REFERAT Udviklings- og Erhvervsudvalget d. 17-06-2026

Punkt 5: Endelig vedtagelse - Lokalplan nr. 456 - Boliger, Bangsvej, Ikast

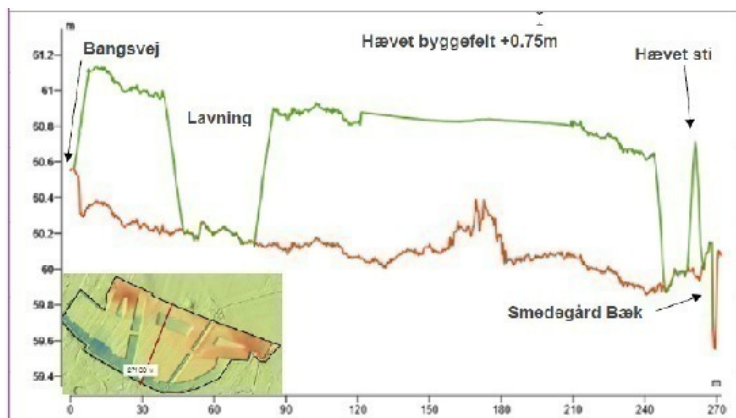
Nedenstående fire illustrationer på henholdsvis side 15, 16, 17 og side 18 tages ud af lokalplanen. Den første illustration viser strømningsveje på en ikke opdateret illustrationsplan, de næste to illustrationer viser jordpåfyldning på op til 0.75 m. Den sidste illustration, bebyggelsesplan med terrænregulering, viser stisystemet som er taget ud af planen til fordel for trampestier.

Illustrationen viser plan for ekstremregnhåndtering. Blå pile viser interne strømningsveje. Gule pile viser strømningsveje ind og ud af

Illustrationen viser princippet for terrænreguleringen indtegnet på bebyggelsesplanen. Den orange farve viser jordpåfyldning mellem 0.60 - 0.80 m. #

Indenfor den røde signatur er det højeste punkt på terrænreguleringen og indenfor den blå signatur er det eksisterende terræns kote. #
